**Projekt organizacji ruchu w rejonie zjazdu
publicznego z drogi wojewódzkiej nr 632 na dz. nr
ew. 5/1, 5/45 w m. Poświętne gmina Płońsk.**

NI-D-I.8010.592.2014.RS

Obiekt: zjazd publiczny (droga dojazdowa na działkach nr 5/1 i 5/45) z drogi wojewódzkiej nr 632 (km 3+475) w m. Poświętne, gm. Płońsk.

Faza: projekt budowlany

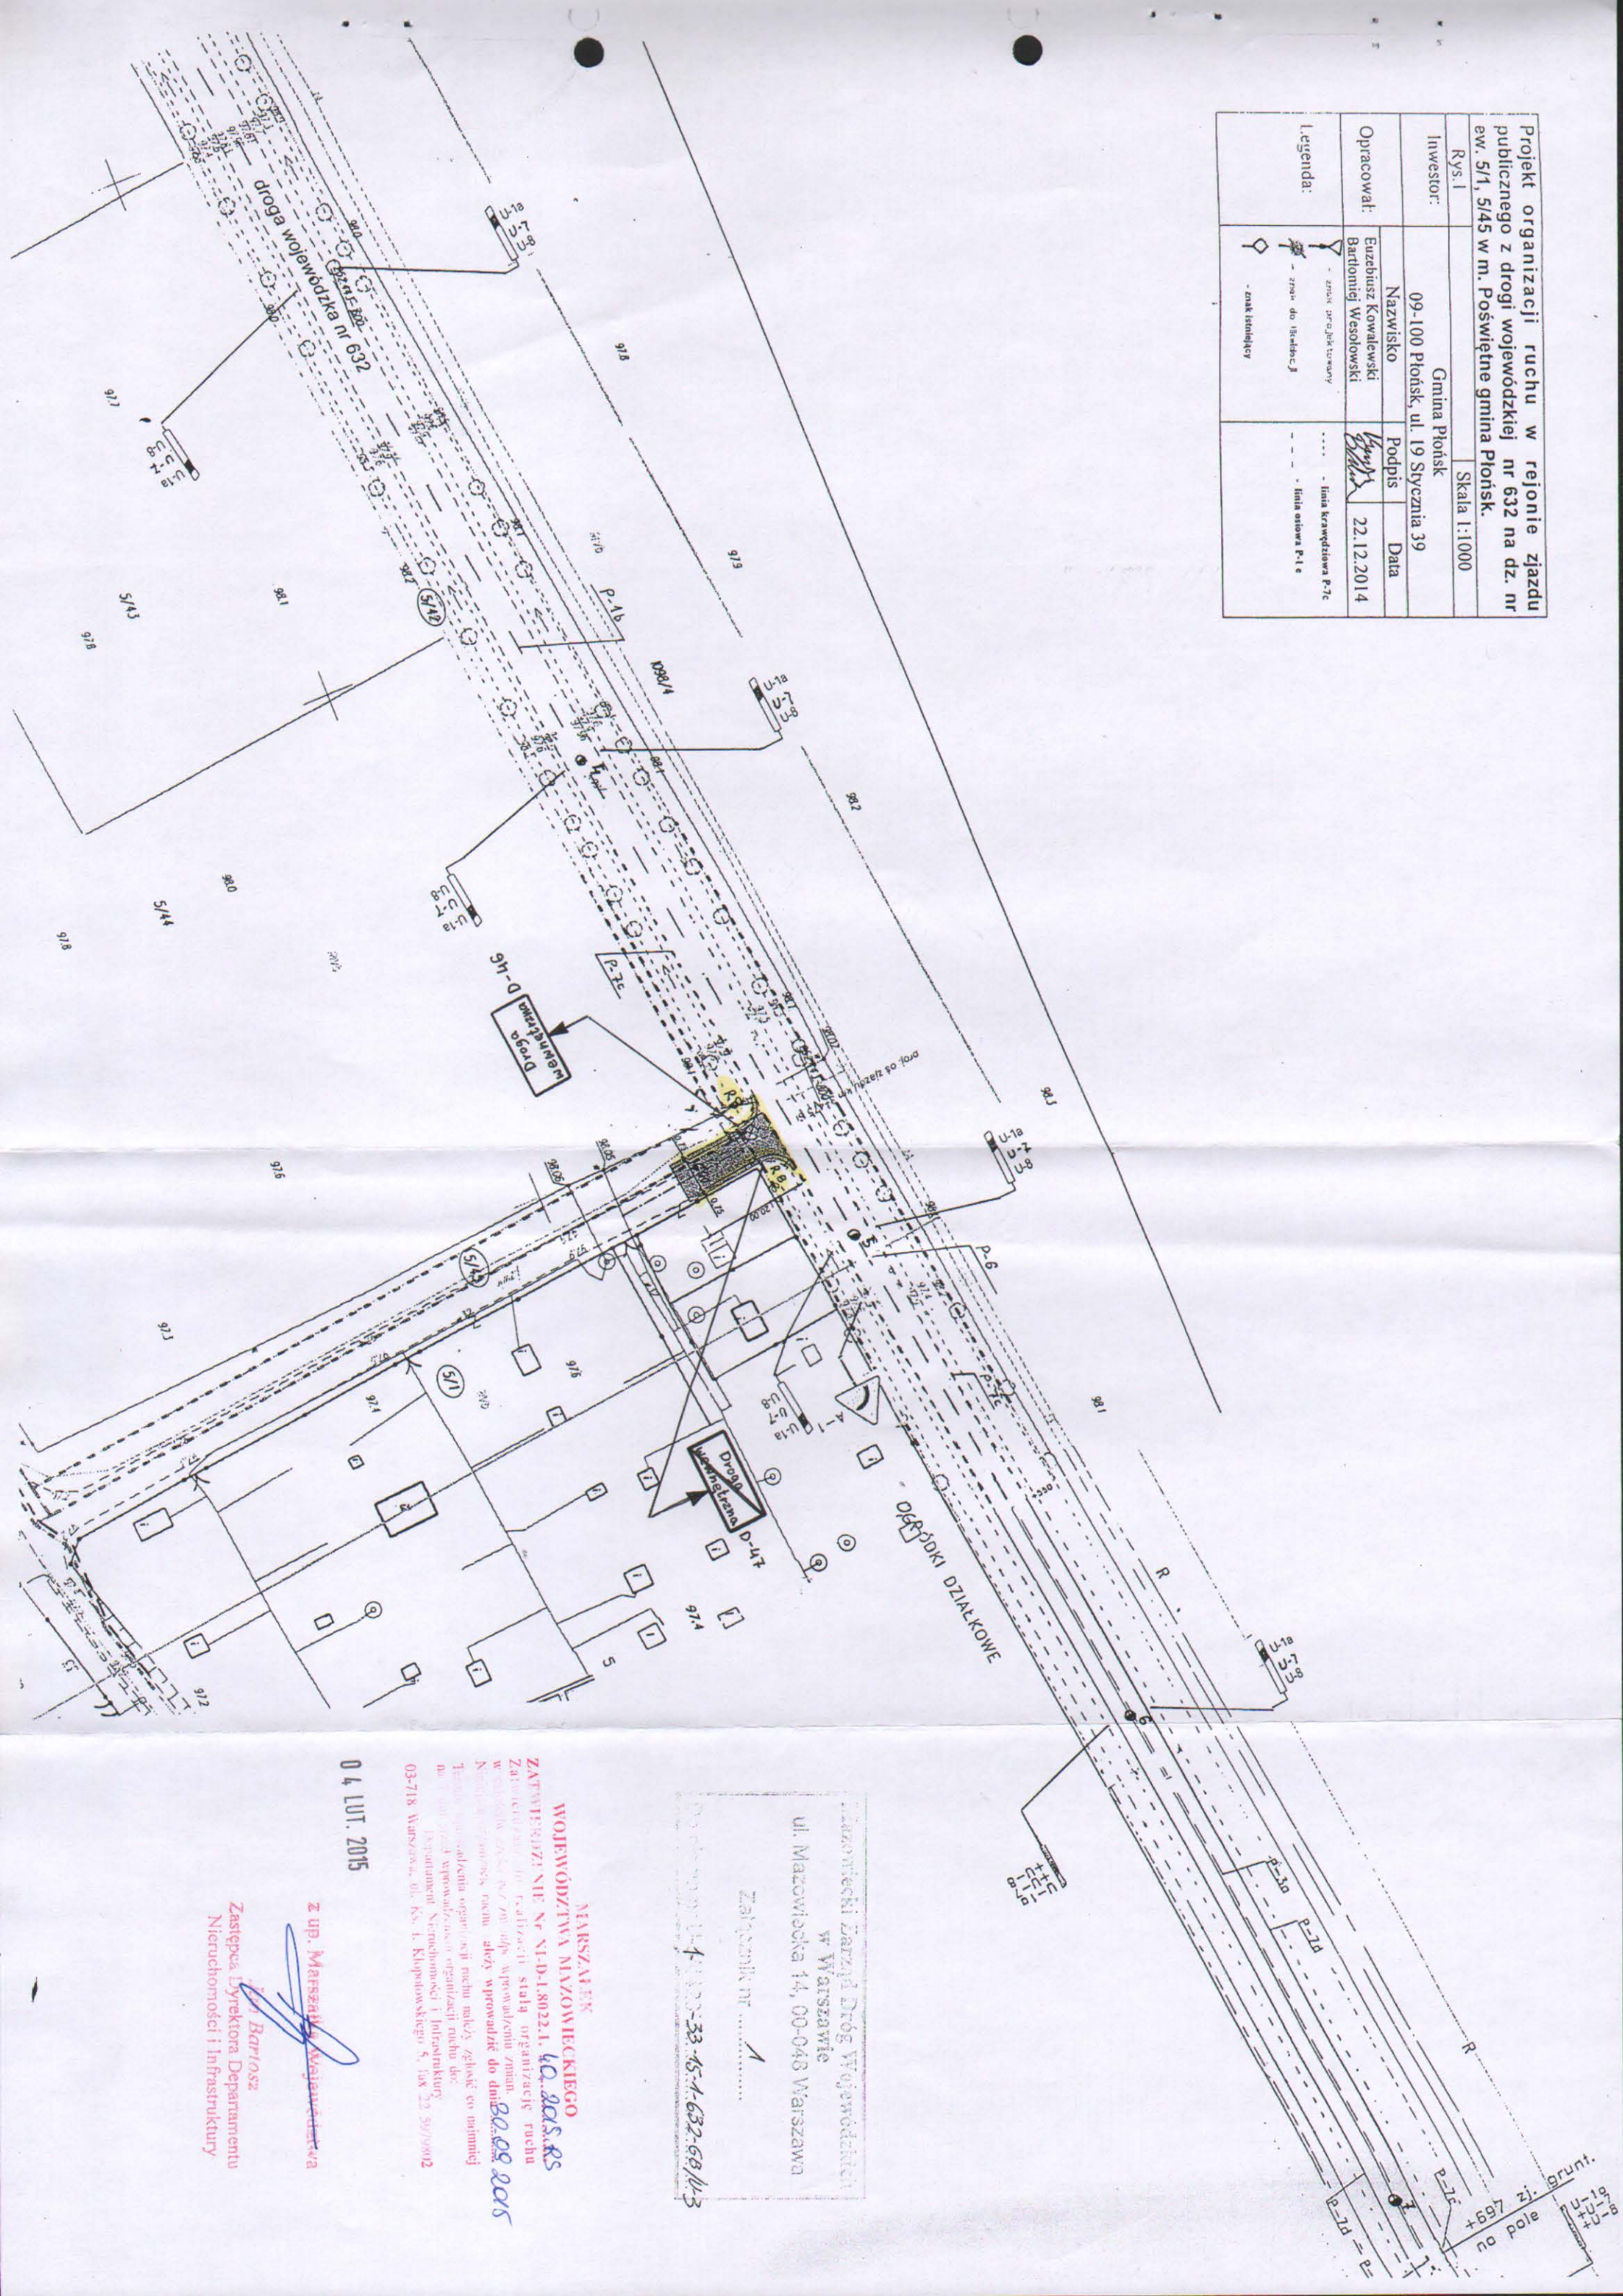
- włączenie drogi dojazdowej wyokrąglone łukami o promieniu $R=8,0$ m.

1. Należy wyjaśnić, czy przebudowywana droga dojazdowa do drogi wojewódzkiej nr 632, w km 3+475, w m. Poświętne jest zaliczona w drodze uchwały do kategorii dróg publicznych, czy jest drogą wewnętrzną, co ma istotny wpływ na organizację ruchu, w tym geometrię włączenia do drogi wojewódzkiej.
